**Корректировка Руководства по эксплуатации  
2822ДЦ-0000010 РЭ**

Бюллетень №  
Bulletin №  
**10С-2009**

**Уточнение правил управления передним навесным устройством.**

Рисунок 5.13.4 - Управление передним навесным устройством

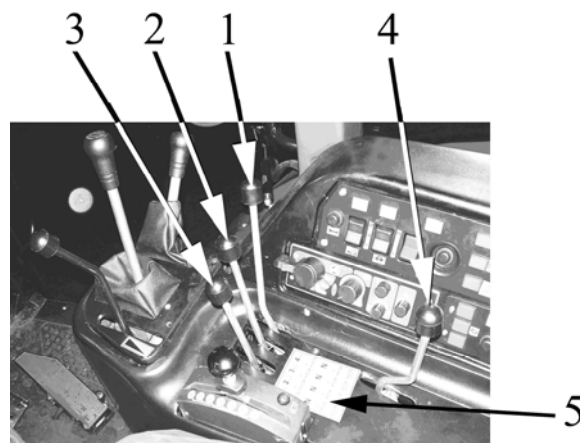
Раздел 5.13 «ПЕРЕДНЕЕ НАВЕСНОЕ УСТРОЙСТВО» руководства по эксплуатации 2822ДЦ-0000010 РЭ дополнить нижеприведенным подразделом 5.13.1 «Правила управления передним навесным устройством»:

Управление передним навесным устройством, установленным по заказу на предприятии-изготовителе тракторов «БЕЛАРУС-2522ДВ/2822ДЦ/3022ДВ» (МТЗ), осуществляется, как правило, рукояткой 3 (рисунок 5.13.4), которая, в свою очередь, управляет третьей от нагнетательной крышки секцией распределителя гидросистемы.

Подключение управления ПНУ, при установке его непосредственно потребителем, также возможно ко второй и четвертой секциям распределителя гидросистемы, управляемыми рукоятками 2 и 4 соответственно.

**ВАЖНО!** Подключение управления ПНУ к первой секции распределителя, имеющей автомат возврата, нецелесообразно, так как эта секция предназначена для управления гидрофицированными рабочими органами агрегируемых с трактором машин, имеющими гидропривод с постоянной циркуляцией масла (гидромотор).
